### Servicemeddelande

AVD.	GRUPP.	NR
8	85	203

BETR.  
Framsättesstolar

### Modifierad stoppning och ryggram i 240-stolar

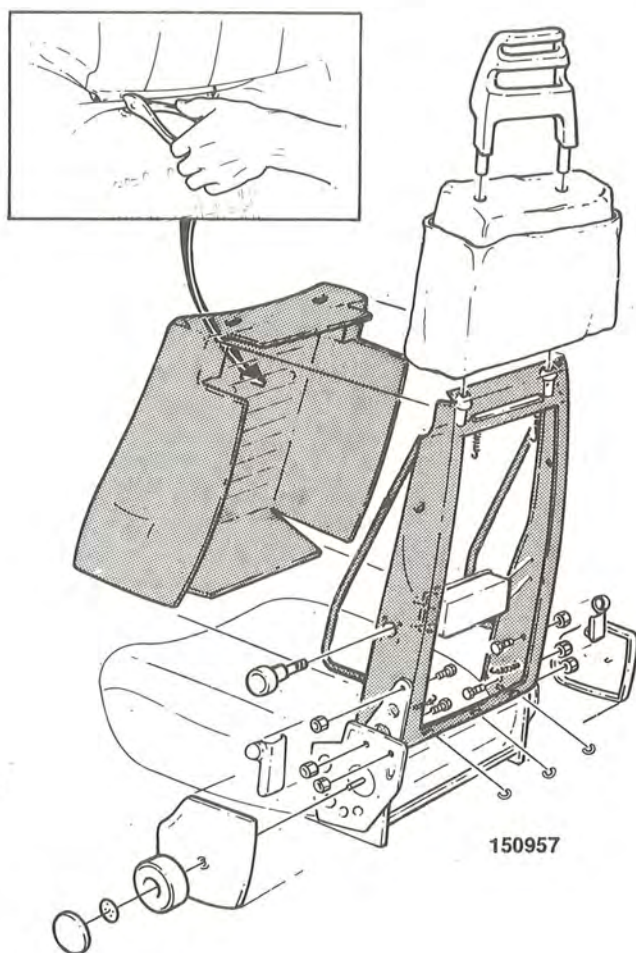
En modifierad ryggram och stoppning har införts i produktion runt vecka 20, 1990, ungefärligen motsvarande chassinummer 244 -424126 och 245 -877564. Den ändrade typen av stoppning passar bara till den modifierade ryggramen.

Infästningen av bultförbanden mellan ryggbeslag och sitsramar har förbättrats. Genom att montera längre skruvar med hylsor på sitsramens undersida får man bättre klämkraft i skruvförbanden. Denna ändring infördes omkring chassinummer 244 -425511 och 245 -879483.

Fyra längre skruv med hylsor på stolens undersida.

**Nya delar:**  
Ryggram  
Stoppning  
4 st skruvar  
4 st distanshylsor

**Detaljnr:**  
3540168-6  
3540148-8  
974374-1  
948007-0

Åtdragningsmoment:  
35-45 Nm.
